## Länkhjulsbult på Panthera X

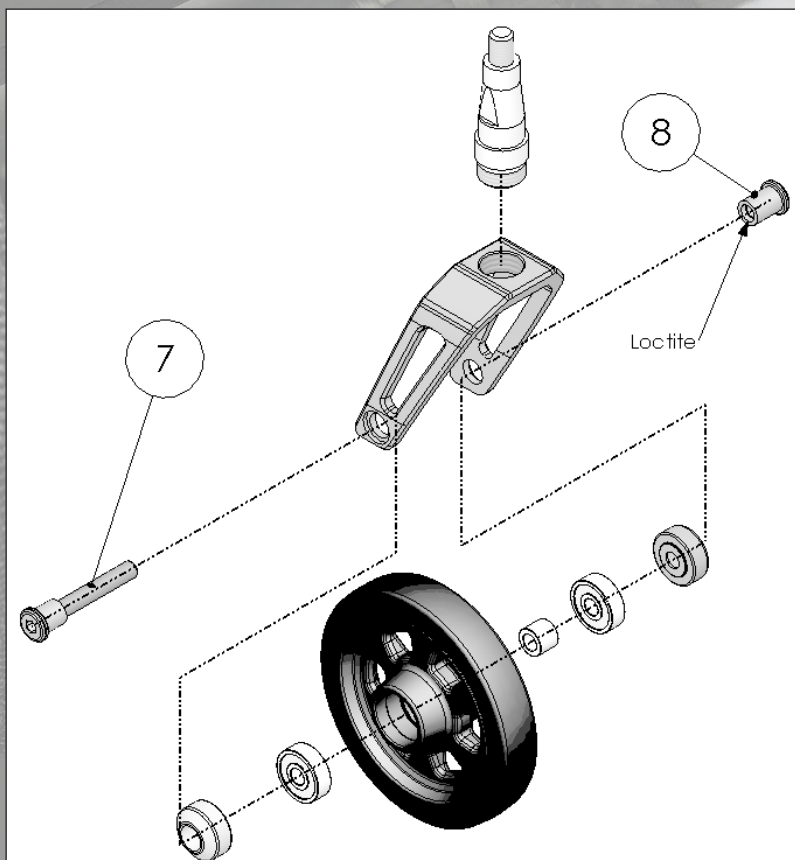
På de första 100 st Panthera X som levererats har en felaktig gänglåsning (Loctite) används på länkhjulsbulten. (pos. 7 och 8)

Den har varit för stark vilket innebär att vid en eventuell demontering av länkhjulet så kan bulten deformeras, p.g.a. den kraft som måste användas för att lossa den.

Till de kunder som drabbats av detta erbjuder vi ny bult och mutter utan kostnad. Kontakta Panthera så skickar vi omgående.

Om man vill använda gänglåsning på bult och mutter rekommenderar vi Loctite 243. Annars så behövs gänglåsning inte i normala fall.
